DOSSIER : R-4185-2022

**HQT - DEMANDE DU TRANSPORTEUR RELATIVE AU REMPLACEMENT DES GROUPES
CONVERTISSEURS AU POSTE DE CHÂTEAUGUAY**

**DEMANDE DE RENSEIGNEMENTS N° 1
DE NALCOR ENERGY MARKETING CORPORATION (« NEMC »)
ADRESSÉE AU TRANSPORTEUR**

2. **Références :** (i) Pièce B-0009, page 8, lignes 9 à 10
(ii) Pièce B-0009, page 9, Figure 2

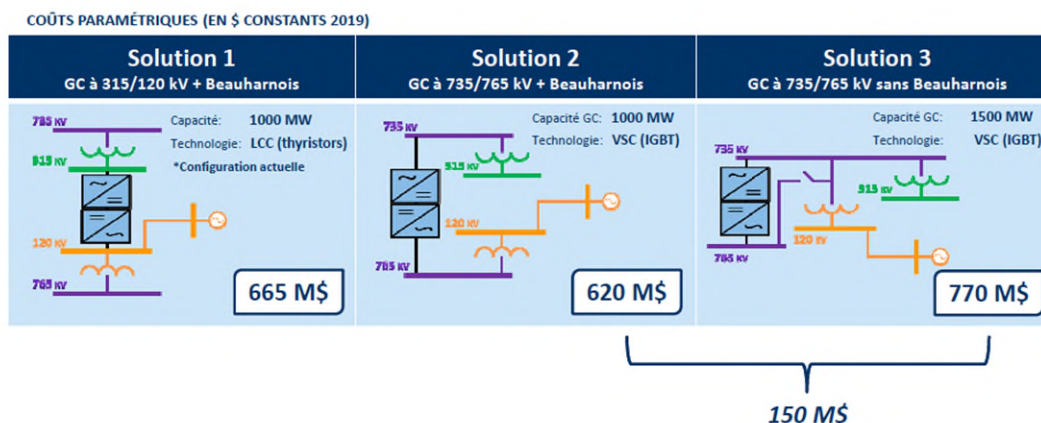
- 2.4 Veuillez indiquer quel sera l'impact du projet proposé sur la manière dont est interconnectée la centrale Beauharnois avec le réseau de Québec.
- 2.5 À la référence (i), le Transporteur réfère à un quatrième transformateur. Veuillez indiquer à quel endroit dans la Figure 2 (référence (ii)) se trouve ce quatrième transformateur.

- 2.5.1. Veuillez fournir avec le même niveau de détail que la Figure 2 (référence (ii)) un diagramme amendé qui montre tous les équipements liés au poste de Châteauguay, incluant les équipements de transport associés à la centrale de Beauharnois. Veuillez inclure les liens avec le réseau de l'Ontario (HQT-LAW) et le réseau principal.

(ii) Pièce jointe à la pièce C-NEMC-0002, Présentation du Transporteur datée du 4 octobre 2019, p. 6

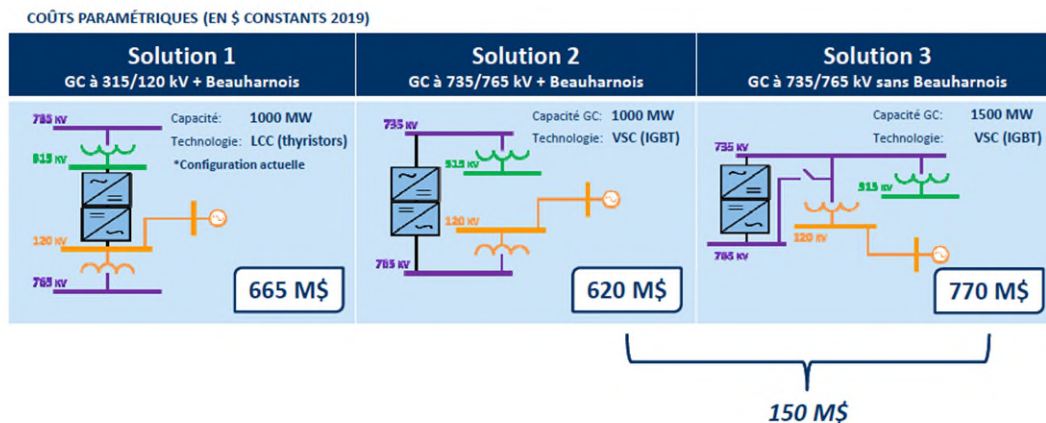
- 6.1 Veuillez confirmer si la solution 1 de la référence (ii) correspond en partie ou en totalité à la solution 2 de la référence (i). Si tel n'est pas le cas, veuillez expliquer la différence.
- 6.2 Veuillez confirmer si la solution 2 de la référence (ii) correspond en partie ou en totalité à la solution 1 de la référence (i). Si tel n'est pas le cas, veuillez expliquer la différence.
- 6.3 Veuillez fournir les coûts de la solution 1 de la référence (i) avec le même niveau de détail que le tableau qui se trouve à la page 3 de la pièce confidentiel B-0014.
- 6.4 Veuillez fournir les coûts de la solution 2 de la référence (i) avec le même niveau de détail que le tableau qui se trouve à la page 3 de la pièce confidentiel B-0014.
7. **Référence : (i) Pièce B-0009, page 18, lignes 5 à 10**
